Oggetto: ENGIE SURBO SRL. D.Lgs n.152/2006. PAUR ai sensi dell'art. 27 bis, relativo ad un impianto agrivoltaico "SURBO AgriFV" della potenza di 24,774 MWdc, in "configurazione 1P agrivoltaico", da realizzarsi nel Comune di Surbo (LE), con opere di connessione alla RTN nel Comune di Lecce, da realizzarsi in area idonea ai sensi dell'art. 20 comma 8 lett.

Parere Conferenza dei Servizi del 10.02.2026

Fig. 1. Ortofoto: in bianco l'impianto in oggetto; in rosso le aree occupate dalle nuove istanze agrivoltaiche ed eoliche rilevate d'ufficio.

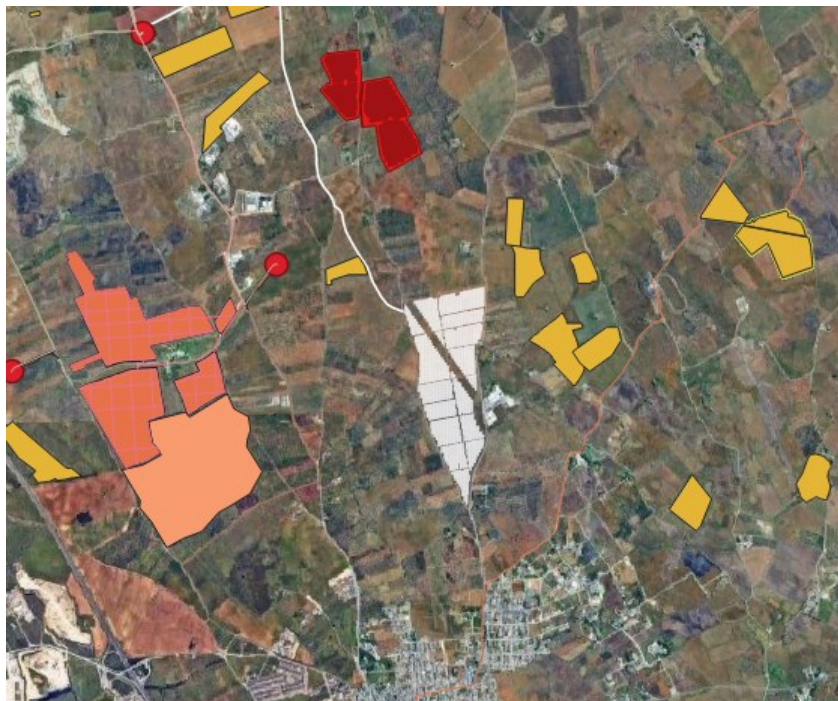
La nuova istruttoria d'ufficio, terminata nella fig. 1, dimostra, infatti, che tale **repentina evoluzione è già in atto** (cfr. con fig. 7 della nota prot. n. 365820/2025): a circa 600 m a

nord dell'impianto è in fase di valutazione un medesimo impianto agrivoltaico e sempre alla stessa distanza (riferita all'aerogeneratore più vicino) ma in direzione verso nord-ovest è in corso la valutazione di un impianto eolico con n. 10 aerogeneratori alti 236 m.

Questo scenario trasforma il degrado tecnologico in un processo di alterazione morfologica permanente della Figura Territoriale, poiché la sovrapposizione degli impatti cumulativi travalica la portata dei singoli progetti, precludendo ogni reale possibilità di ripristino futuro della trama storica e delle visuali identitarie.
